BRUXELLES. Rue des Harengs, 2
(= classé comme monument / compris dans plusieurs zones de protection de biens autour de la Grand-Place / zone Unesco)
PERMIS UNIQUE : Restaurer le rez-de-chaussée de la façade principale avec devanture
Demande de BUP – DPC du 13/08/2026

Avis conforme de la CRMS

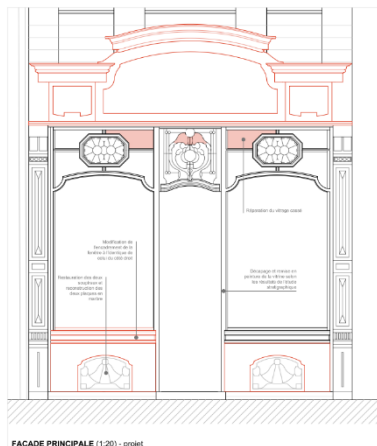
Les pièces d'archives, documents photographiques historiques et traces encore présentes sur site permettent de restituer à l'identique la devanture telle qu'elle a été aménagée en 1919. La Commission souscrit à ce parti d'intervention qui cadre avec la période de référence retenue pour la restauration globale de l'immeuble.

Un volet roulant en bois sera intégré dans le caisson de volet existant, auquel sera adjointe une trappe d'inspection située du côté intérieur.

Cette intervention s'écarte des prescriptions de l'article 14 du RCUZ Grand-Place, prévoyant que la fermeture des devantures commerciales s'effectue au moyen de volets ajourés. Dans la mesure où la restitution du volet en bois s'inscrit dans l'effort global de restitution de la devanture dans son état de 1919, la CRMS valide toutefois cette intervention.

Situation projetée de la devanture avec opérations de restauration et de restitution (doc. extrait du dossier).

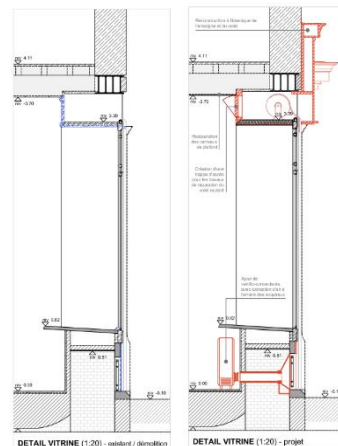
Il est prévu de placer deux ventilo-convecteurs sous les baies vitrées de la devanture, avec une extraction d'air à l'arrière des soupiraux.

La CRMS valide cette intervention permettant l'intégration des techniques actuelles sans dénaturer le contexte patrimonial du magasin classé. L'emplacement retenu était par ailleurs précédemment occupé par des radiateurs, dissimulés par la tablette d'appui de fenêtre en saillie.

Pour assurer le succès de cette opération, il importe cependant que le gabarit, la couleur et la finition de l'habillage des ventilo-convecteurs soient aussi discrets que possible, afin de limiter leur impact visuel dans le décor classé. La CRMS demande que le prototype ainsi que les fiches techniques soient préalablement soumis à la DPC pour approbation.
